ΕΦΗΜΕΡΙΣ ΤΗΣ ΚΥΒΕΡΝΗΣΕΩΣ

Αρ. Φύλλου 496

14 Μαΐου 1993

ΠΟΛΕΟΔΟΜΙΑ

Αριθ. ΤΠ 9762	(1)
Τροποποίηση ρυμοτομικού σχεδίου που αφορά την τροποποίηση της μορφής των ΟΤ 27-26 και του εν συνεχεία ΚΧ στο Ν. Παντελεήμονα, Ν. Πιερίας.

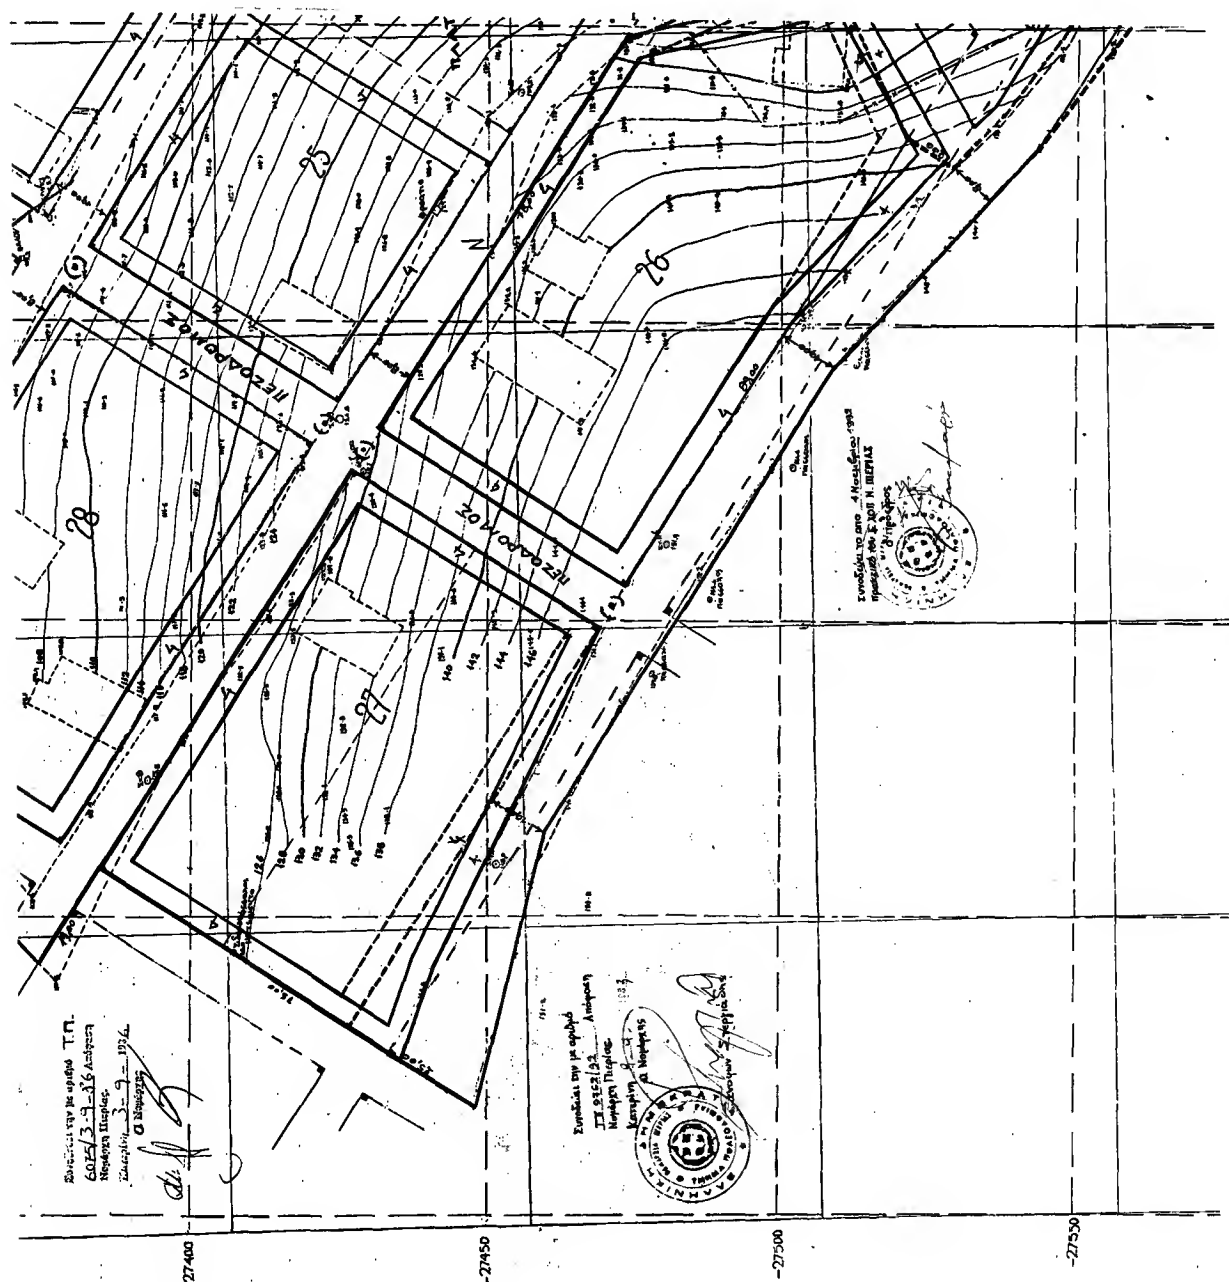
5. Τις αποφάσεις 39/92 και 43/92 αποφάσεις του Κοινοτικού Συμβουλίου, με τις οποίες το συμβούλιο γνωμοδότησε υπέρ της τροποποίησης της μορφής των ΟΤ 27-26 και του εν συνεχεία ΚΧ όπως φαίνεται στο συνημμένο διάγραμμα που αναστήθηκε στην Κοινότητα.

6. Την από 4 Νοεμβρίου 1992 γνωμοδότηση του ΣΧΟΠ Ν. Πιερίας, σύμφωνα με την οποία το συμβούλιο γνωμοδότησε να γίνει δεκτή η άποψη του Κοινοτικού Συμβουλίου, αποφασίζουμε:

Εγκρίνουμε την τροποποίηση του ρυμοτομικού σχεδίου που αφορά την τροποποίηση της μορφής των ΟΤ 27-26 και του εν συνεχεία ΚΧ, του οικισμού Ν. Παντελεήμονα όπως φαίνεται στο συνημμένο διάγραμμα που συνοδεύει την παρούσα απόφαση.

Τροποποίηση ρυμοτομικού σχεδίου οικισμού Σβορώνου
στα ΟΤ 35 και 33, Ν. Πιερίας.

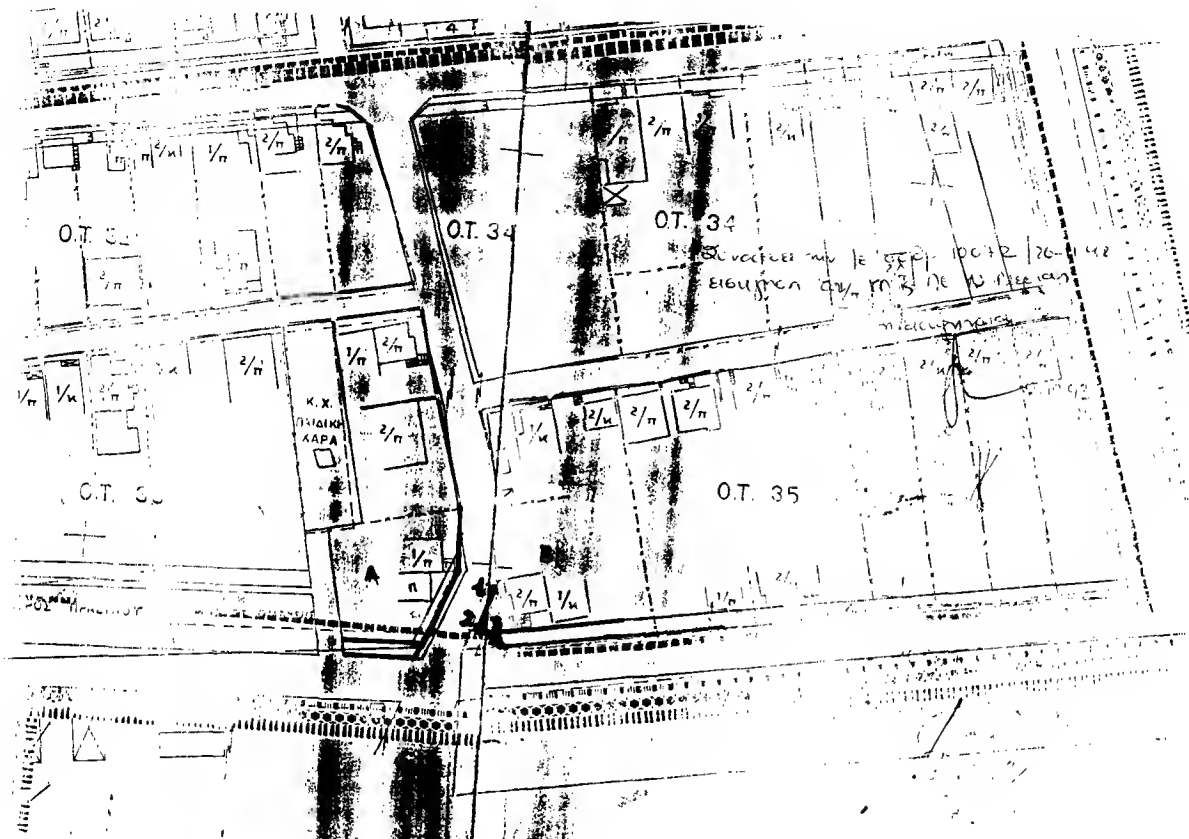
6. Τις με αριθμ. 22/92, 34/92, 115/92 και 97/92 αποφάσεις του Κοινοτικού Συμβουλίου, με τις οποίες γνωμοδότησε υπέρ της τροποποίησης του σχεδίου και συγκεκριμένα τη μετατόπιση της ΟΓ του ΟΤ 35 και ΟΤ 33 στην οδό Ρήγα Φεραίου, έτσι ώστε το πλάτος του δρόμου να είναι 8.00 μ.

7. Το από 2.12.92 πρακτικό του ΣΧΟΠ Ν. Πιερίας με το οποίο γνωμοδοτεί να γίνει δεκτή η τροποποίηση του σχεδίου στα ΟΤ 35 και 33. Συγκεκριμένα προτείνει:

α) Η ΟΓ του ΟΤ 33 να συμπίσει με την υπάρχουσα περιτοίχιση της ιδιοκτησίας Α ώστε να αποφευχθούν οι προεκυρώσεις και να καταργηθεί το προκήπιο προς την

πλευρά της Ρ. Φεραίου εφόσον και στο ΟΤ 35 και δεν υπάρχει πρασιά.

β) Η ΟΓ του ΟΤ 35 να συμπίσει με την υπάρχουσα περιτοίχιση της ιδιοκτησίας Β της οποίας ένα τμήμα είναι παράλληλο και θα απέχει απόσταση 9,30 μ. από την απέναντι περιτοίχιση.

γ) Η ΟΓ του ΟΤ 35 ακολουθεί την περιτοίχιση και σε μήκος 3,30 μ. από το τέλος της που είναι το σημείο 1 όπου ορίζεται το σημείο 2.

δ) Στη συνέχεια ακολουθείται η ευθυγραμμία 2-3 όπου το σημείο (3) απέχει 4,25 μ. από το σημείο 2 και 1,25 από το υπάρχον κράσπεδο επί του περιφερειακού και 2,00 μ. από το υπάρχον κράσπεδο του δρόμου που γίνεται η τροποποίηση, αποφαιζουμε:

Εγκρίνουμε την τροποποίηση του ρυμοτομικού σχεδίου του οικισμού Σβορώνου στο ΟΤ 33-35 σύμφωνα με τη γνωμοδότηση του ΣΧΟΠ Ν. Πιερίας και όπως αυτή φαίνεται στο συνημμένο διάγραμμα που συνοδεύει την παρούσα.

Τροποποίηση ρυμοτομικού σχεδίου με μεταφορά του δρόμου μεταξύ των ΟΤ 295-296α της Κατερίνης, Ν. Πιερίας.

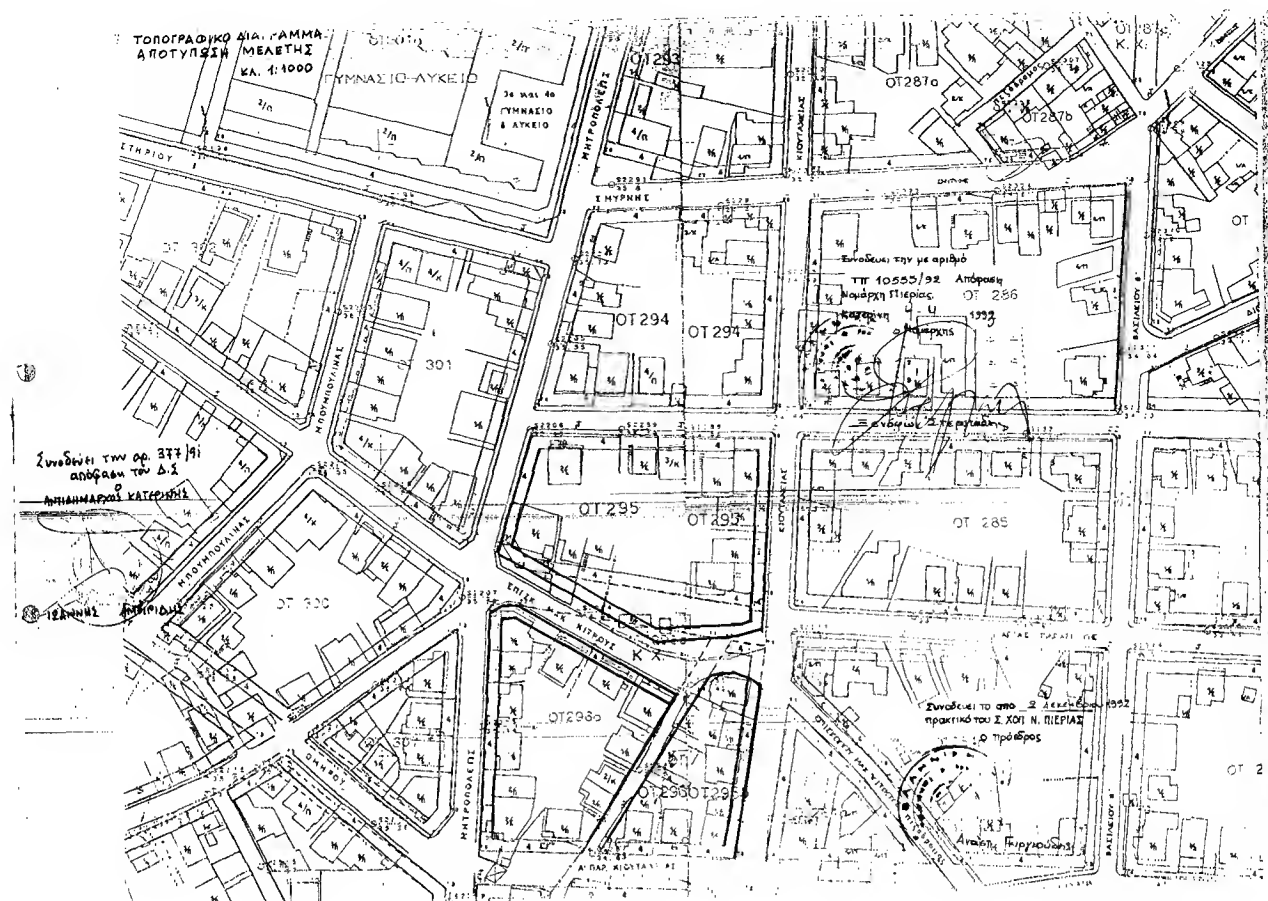
το οποίο το συμβούλιο γνωμοδότησε να γίνει δεκτή η άποψη του Δημοτικού Συμβουλίου και να μεταφερθεί η οδός (Επιοκόπου Μακαρίου Κίτρους) μεταξύ των ΟΤ 295-296α στην ήδη υφιστάμενη ασφαλτοστρωμένη με πλάτος όμως 12,00 μ. όπως φαίνεται στο συνημμένο διάγραμμα, αποφασίζουμε:

Εγκρίνουμε την τροποποίηση του ρυμοτομικού σχεδίου που αφορά τη μεταφορά του δρόμου μεταξύ των ΟΤ 295-296α με πλάτος δρόμου 12,00 μ. όπως φαίνεται στο συνημμένο διάγραμμα που συνοδεύει την παρούσα απόφαση.

Τροποποίηση ρυμοτομικού σχεδίου οικισμού Λιτοχώρου
στο ΟΤ 278-282, Ν. Πιερίας.

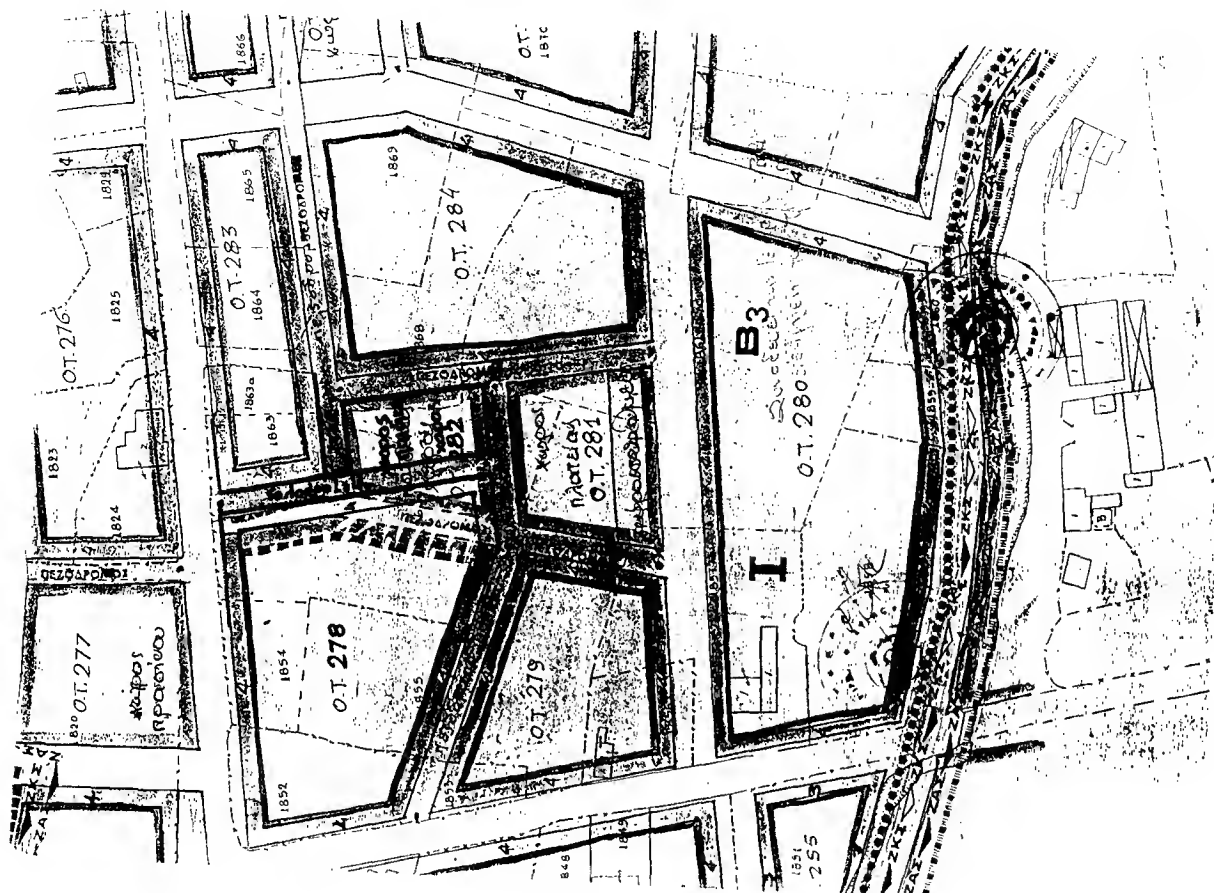
6. Τις 25/92 και 87/92 αποφάσεις του Δημοτικού Συμβουλίου, με τις οποίες γνωμοδότησε υπέρ της τροποποίησης του σχεδίου και συγκεκριμένα υπέρ της μετατόπισης του πεζόδρομου που διέρχεται μεταξύ των Ο.Τ. 278-283 και Ο.Τ. 278-282 για να μειωθεί η ρυμοτομούμενη έκταση της ιδιοκτησίας 1862.

οποίο γνωμοδοτεί υπέρ της τροποποίησης του σχεδίου και συγκεκριμένα α) τη μείωση του πλάτους του πεζόδρομου μεταξύ των ΟΤ 278-283 στα 6.00 μ. χωρίς να θίγεται το ΟΤ 283, β) την μετατόπιση του πεζόδρομου μεταξύ των ΟΤ 278-282 προς τον ΚΧ γιατί με την τροποποίηση δεν θίγεται το σχέδιο σε μεγάλο βαθμό εφόσον δεν επηρεάζεται η λειτουργικότητα του ΚΧ σαν χώρος παιδικής χαράς, αποφασίζουμε:

Εγκρίνουμε την τροποποίηση του ρυμοτομικού σχεδίου οικισμού Λιτοχώρου στο ΟΤ 278-282 σύμφωνα με τη γνωμοδότηση του ΣΧΟΠ Ν. Πιερίας και όπως αυτή φαίνεται στο συνημμένο διάγραμμα που συνοδεύει την παρούσα απόφαση.

Τροποποίηση ρυμοτομικού σχεδίου οικισμού Σκοτίνας ΟΤ 68, Ν. Πιερίας.

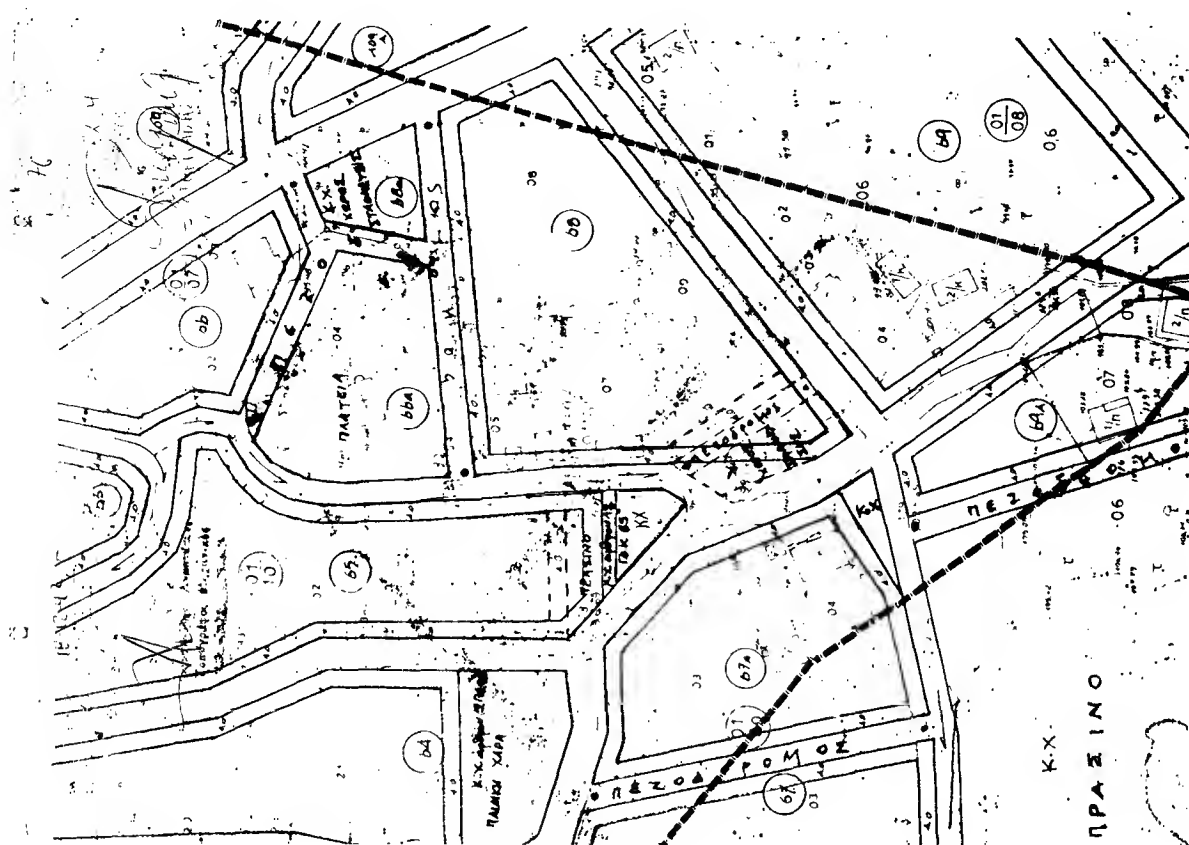
κατάργηση του ΚΧ δεν είναι αντίθετη με τις γενικότερες πολεοδομικές διατάξεις, αφού στα διπλανά ΟΤ υπάρχουν ΚΧ, πεζόδρομος και με τη νέα ρυμοτομία θα μπορούν να εξυπηρετηθούν οι ανάγκες του οικισμού. Ακόμη το υπάρχον σχέδιο όπως φαίνεται στο τοπογραφικό διάγραμμα ρυμοτομεί υπέρμετρα την αναφερόμενη ιδιοκτησία σε πολύ μεγάλο ποσοστό, αποφασίζουμε:

Εγκρίνουμε την τροποποίηση του ρυμοτομικού σχεδίου του οικισμού Σκοτίνας στο ΟΤ 68 και συγκεκριμένα την κατάργηση του πεζόδρομου ανάμεσα στο ΟΤ 68 και ΚΧ 6 και αποχαρκτηρισμό του ΚΧ 6 δυτικά του ΟΤ 68, όπως φαίνεται στο συνημμένο διάγραμμα που συνοδεύει την παρούσα.

Τροποποίηση ρυμοτομικού σχεδίου που αφορά τη μεταφορά του πεζόδρομου μεταξύ των ΟΤ 22-30 του οικισμού Ν. Παντελεήμονα, Ν. Πιερίας.

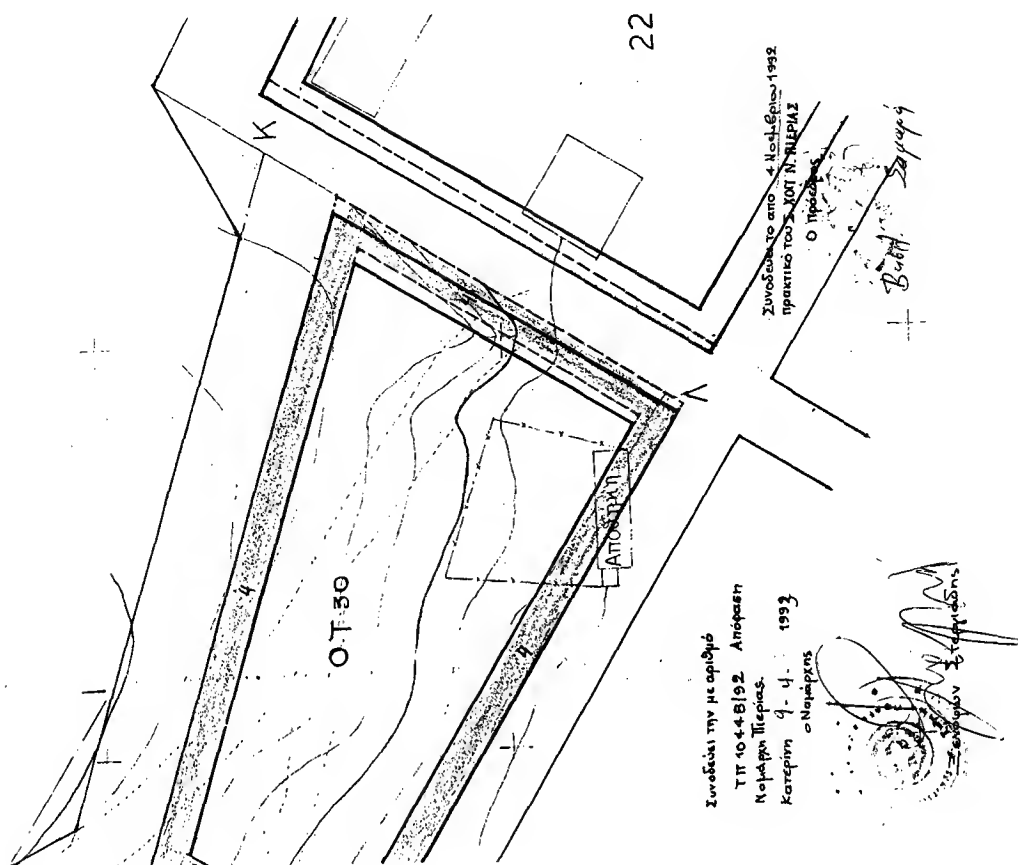
1. Τις διατάξεις του από 17.7.1923 Ν.Δ. «περί σχεδίων πόλεων και κωμών του Κράτους», όπως τροποποιήθηκε και συμπληρώθηκε μεταγενέστερα.
2. Τις διατάξεις του Ν. 3200/55 «περί διοικητικής αποκεντρώσεως», όπως τροποποιήθηκαν και συμπληρώθηκαν με το Ν.Δ. 532/70.
3. Τις διατάξεις του Α.Ν. 314/68, όπως τροποποιήθηκαν και συμπληρώθηκαν με το Ν.Δ. 1018/71.
4. Τις διατάξεις του 183/86 Π.Δ/τος (ΦΕΚ 70/Α).
5. Τις αποφάσεις 39/92 και 43/92 αποφάσεις του Κοινοτικού Συμβουλίου με τις οποίες γνωμοδότησε υπέρ της τροποποίησης του σχεδίου και συγκεκριμένα υπέρ της μεταφοράς του πεζόδρομου μεταξύ των ΟΤ 22-30 όπως

φαίνεται στο συνημμένο διάγραμμα που αναρτήθηκε στην Κοινότητα.

6. Την από 4 Νοεμβρίου 1992 γνωμοδότηση του ΣΧΟΠ Ν. Πιερίας σύμφωνα με την οποία το συμβούλιο γνωμοδότησε να γίνει δεκτή η άποψη του Κοινοτικού Συμβουλίου, αποφασίζουμε:

Εγκρίνουμε την τροποποίηση του ρυμοτομικού σχεδίου που αφορά τη μεταφορά του πεζόδρομου μεταξύ των ΟΤ 22-30 του οικισμού Ν. Παντελεήμονα όπως φαίνεται στο συνημμένο διάγραμμα που συνοδεύει την παρούσα απόφαση.
